### 1. Tektur vom 30.11.2015 zu den Planfeststellungsunterlagen

## FESTSTELLUNGSENTWURF

Unterlage / Blatt-Nr.: 5.1 / 2  
 Lageplan 493+500 - 495+800  
 Maßstab: 1 : 2000

**A3 Nürnberg - Passau**  
**6-streifiger Ausbau von AK Regensburg bis AS Rosenhof**  
 Betr.-km 491,640 bis 506,300

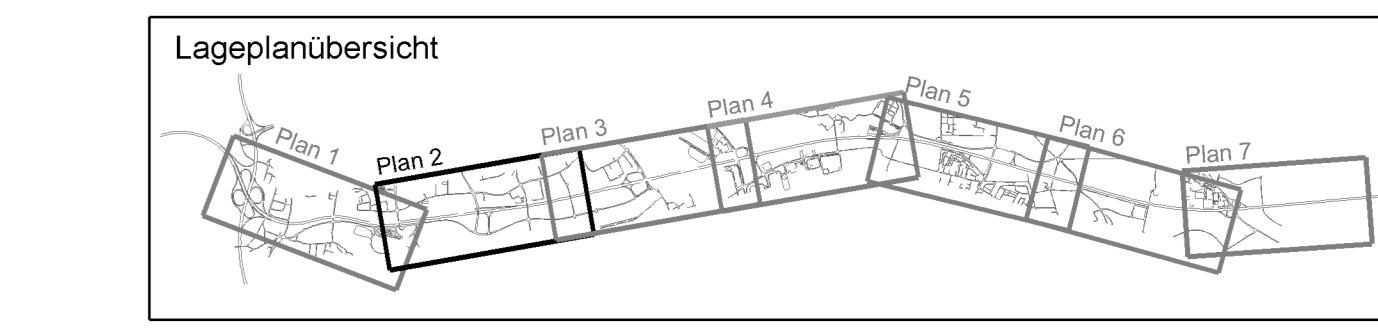
Nr.	Änderung gegenüber der Planung vom 01.08.2014	Datum	Zeichen
1	Lärmschutzanlagen Bau-km 495+025 bis 495+195	01.08.2014
